VERKEFNI: **HAFNAGATA 31b
HÖFNUM**

TEIKNING: **GRUNNMYNDIR / ÚTLIT / SNID / AFSTÖÐUMYND**

Mál 2019030016

Grenndarkynning vegna umsóknar Þórunnar Sveinsdóttur kt: 070251-3109 um húsbyggingu á lóðinni Hafnagata 31B Höfnum Reykjanesbæ.

TEIKN NR: **A-1**

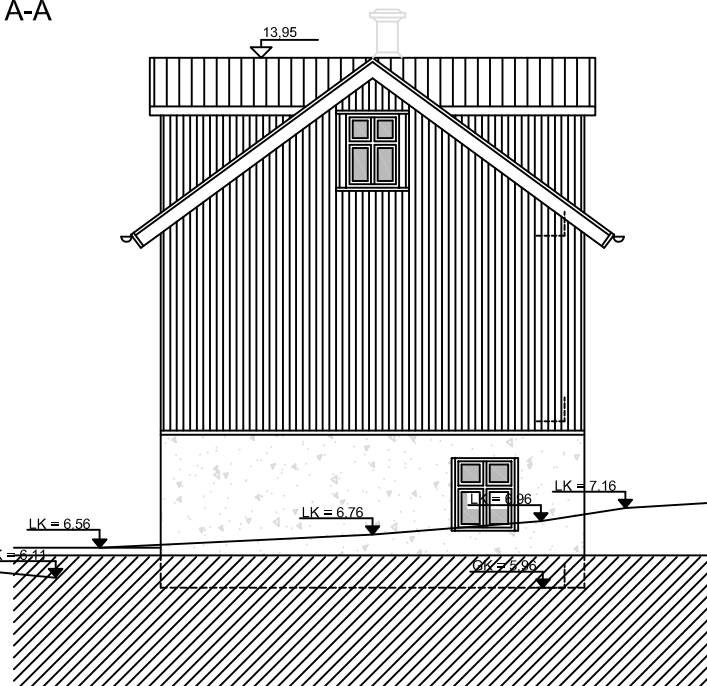
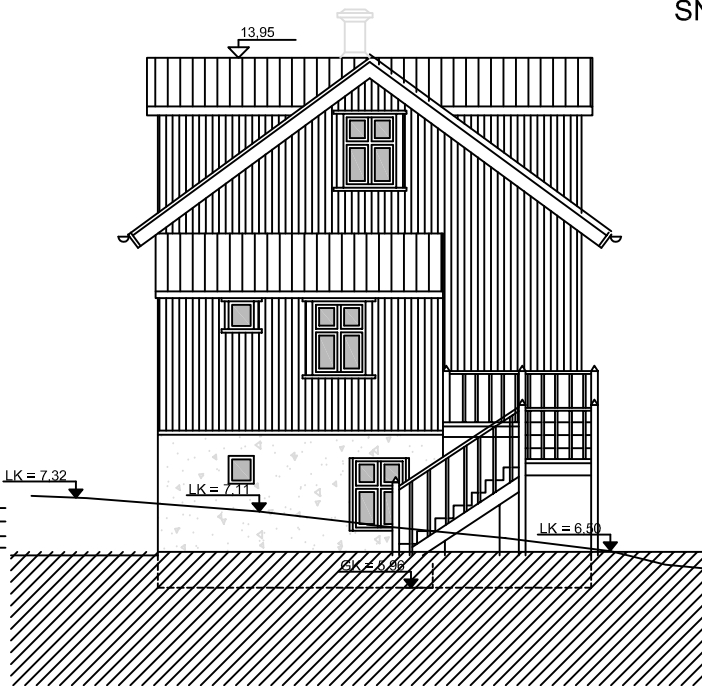
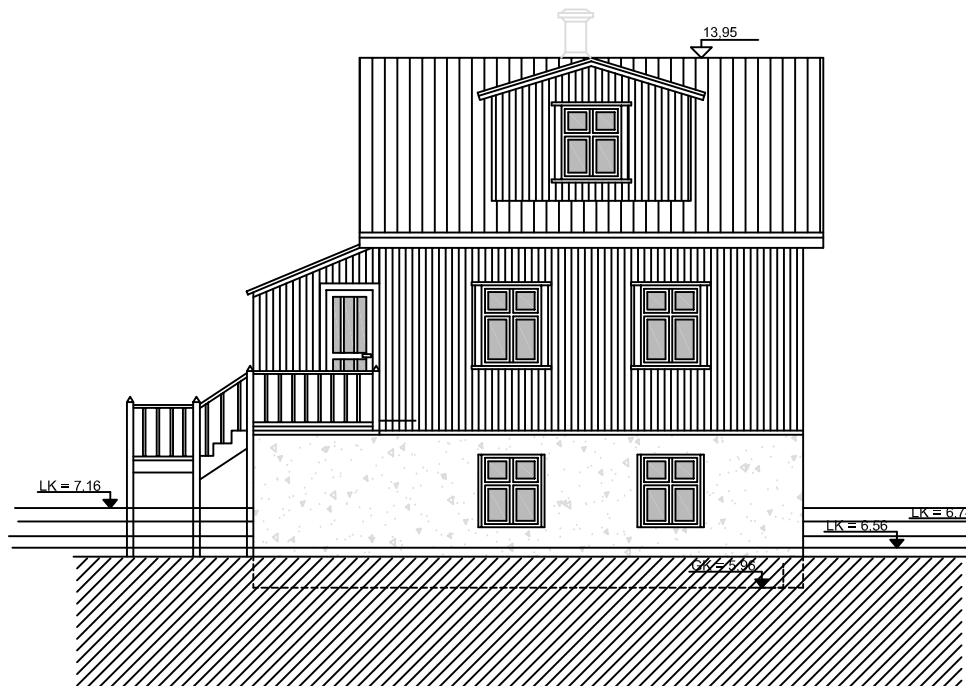
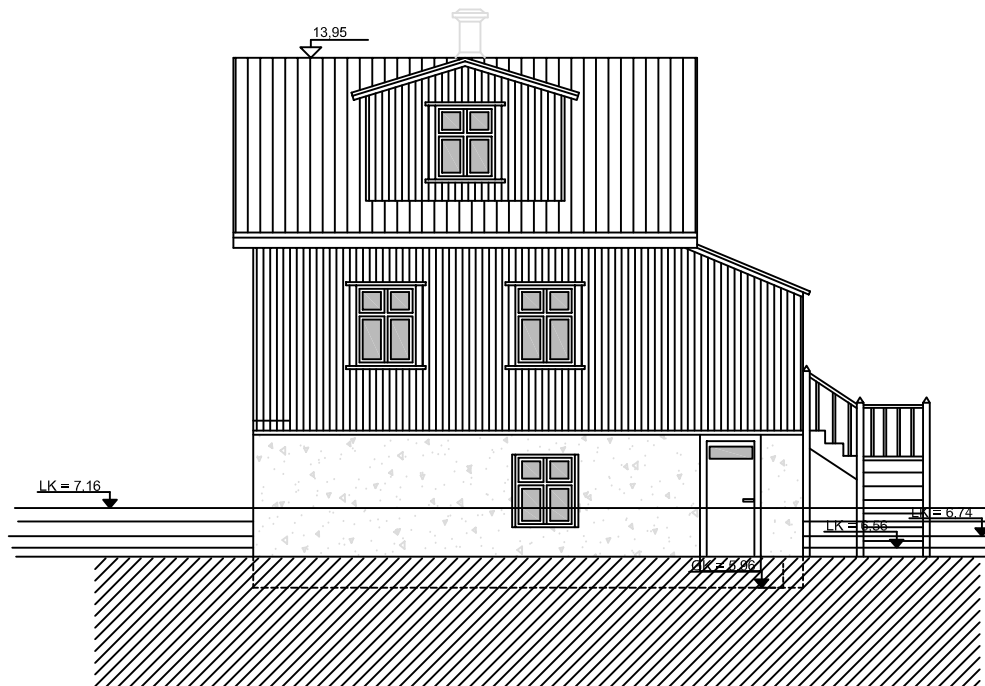
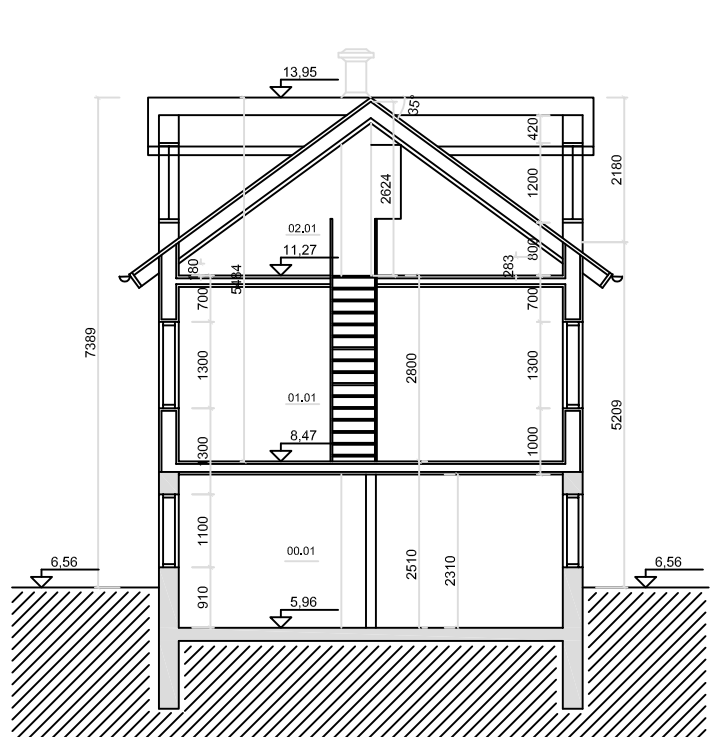
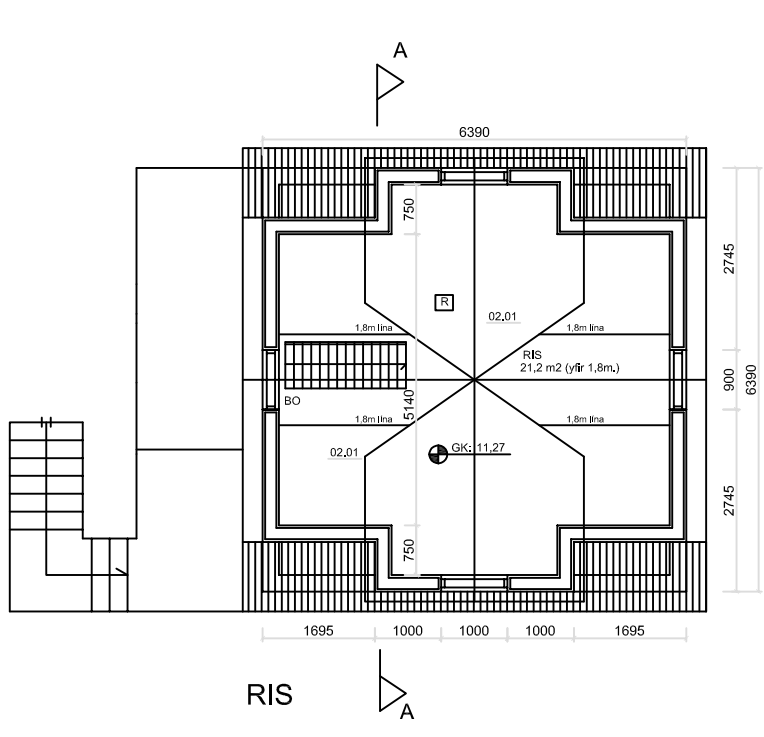
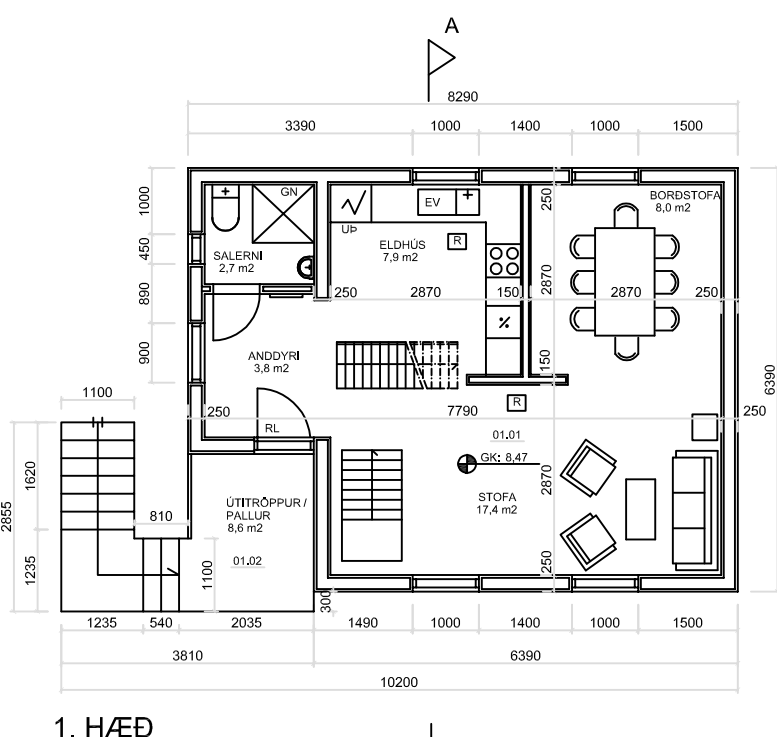
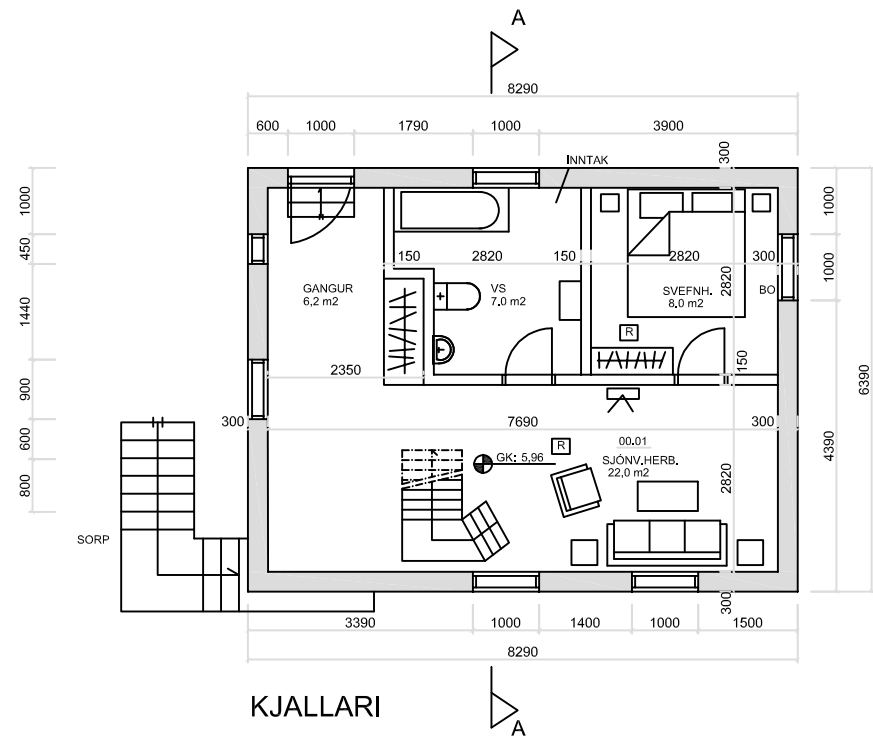
Með tilvísun í mynd af því húsi sem stóð á lóðinni Hafnagata 31B þar sem það hús var aðeins hæð og ris en fyrirhuguð nýbygging er í raun tvær hæðir og ris, teljum við fyrirhugað hús rísa of hátt í landinu. Á fyrstu teikningu sem við fengum var kjallarinn hálf niðurgrafinn en hann er það ekki á núverandi teikningu.

Við setjum ekki út á staðsetningu húss eins og það er sett fram í grenndarkynningu. Hins vegar er spurning hvort hæðarsetning geti ekki verið betri með tilliti til ásýndar.

Hef sterklega á tilfinningunni að hæð grunnplötu verði töluvert yfir núverandi hæðarkvótum á landi, sérstaka að framanverðu og þar að leiðandi ásýndin frá götu ekki eins og best væri á kosið.

Hefði frekar búist við að hæðasetning hefi tekið mið af hæðum bæði á 27 og 33b en ekki bara 33b þar sem 31b liggur nánast mitt á milli þessara húsa. Vil ennfremur benda á að lofthæð aðal hæðar á 31b er meiri en á 33b og þar af leiðandi er efri hæð á 31b með hærri gólfkvóta á efri hæð en 33b. Vil vekja athygli á að ef lyfta þarf jarðvegshæð að framanverðu með fyllingu til að bæta ásýnd þá væri æskilegt að færa teiknuð bílastæði sem eru sýnd við lóðarmörk 33b verði færð innar á lóð eða t.d. við austurhlíð húss við inngöngutröppur. Ennfremur ef fylla þarf að húsi að vestanverðu þar sem um 3m eru að lóðarmörkum þá skal tryggt að jöfn jarðvegshæð sé beggja vegna við lóðarmörk og miða við óraskaða hæð eins og hún er í dag.

Ég vænti þess að þið skoðið athugasemdir að ofan og hugleiðið hvort ekki sé rétt að endurskoða hæðarsetningu á 31b með betri ásýnd í huga og óraskaða hæð á lóðarmörkum. Vinsamlegast upplýsið okkur framgang máls.

Á teikningu A-346 af Hafnargötu 31b í Höfnum er ekki tilgreindur hæðarkvóti botnplötu sem ég tel vera nauðsynlegar upplýsingar sem þurfa að liggja fyrir til að fá skýrari mynd af hvernig botnplata húss fellur að hæðarkvóta á landi sem liggur að fyrirhuguðu byggingarreit húsnaðis. Vinsamlegast staðfestið hæðarkvóta botnplötu. Um skoða betur í ljósi upplýsinga sem ég vænti að fá sendar frá ykkur innan tíðar.

Ábending: Á teikningu hafa áttir víxlást. Vestur er suður og austur er norður.

Það er rétt hjá þér að miklu skiptir hvernig hús stendur í landi. Aðstæður hafa verið skoðað og eðlilegast að miðað sé við sömu kóta og eru á Hafnargötu 33b, eða K:8,47 á aðal hæð. Húsið verður staðsett uppi á slakkanum í lóðinni og í svipaðri hæð og nærliggjandi hús. Með því að miða við sömu hæðasetningu þarf minna rask á landi en þarna eru hlaðnir garðar sem njóta verndar samkvæmt þjóðminjalögum.

LÓÐARBLAÐ

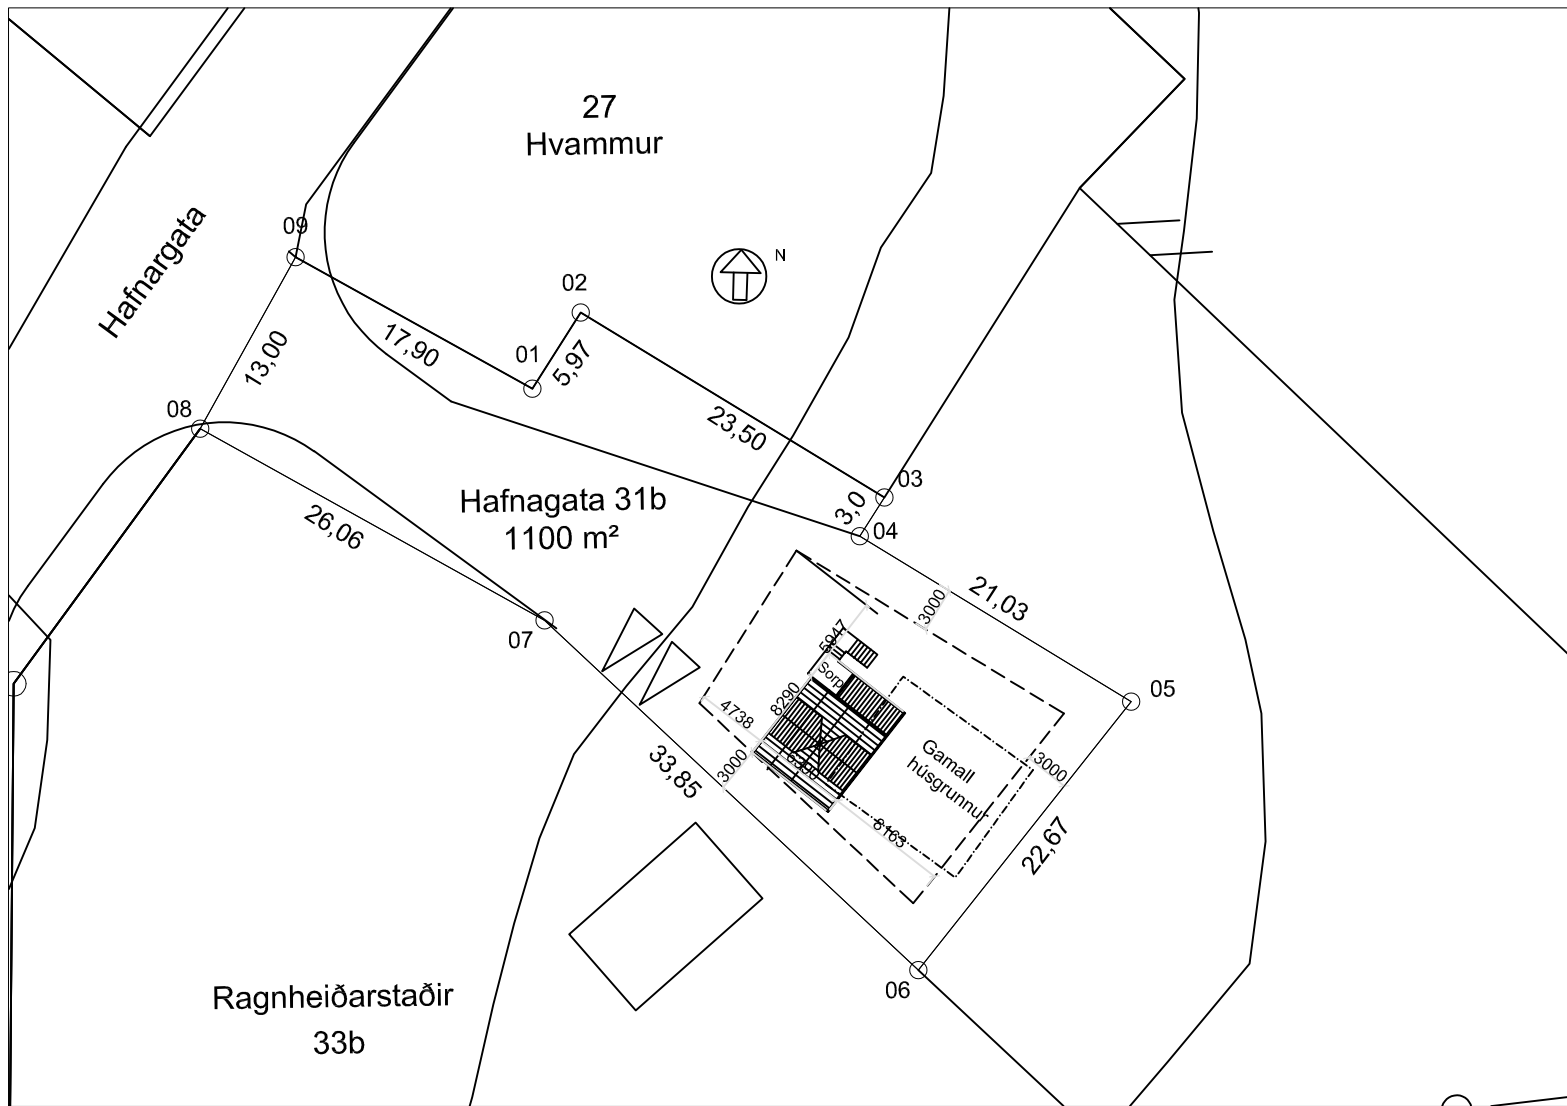
Í nýrri grenndarkynningu frá 2. október hefur hús verið fært til m.v. fyrri grenndarkynningu. Við gerðum athugasemdir í tölvupósti þann 7/9 til skipulagsyfirvalda í Reykjanesbæ vegna jarðvinnu við væntanlegan húsgrunn sem hófst í byrjun sept. og framkvæmd var á öðrum stað en fyrri grenndarkynning gaf til kynna.

Í núverandi grenndarkynningu, dags. 2/10, hefur hús verið fært á þann stað þar sem jarðvinna var framkvæmd í byrjun sept. Teikningar eru nú með hæðarkvótum sem ekki var áður en því miður hefur ekki verið tekið tilliti til ábendinga og athugasemda okkar þar sem engu hefur verið breytt.

Við samþykkjum ekki staðsetningu húss eins og hún er tilgreind í grenndarkynningu dags. 2/10 2019 og ítrekum fyrri athugasemdir.
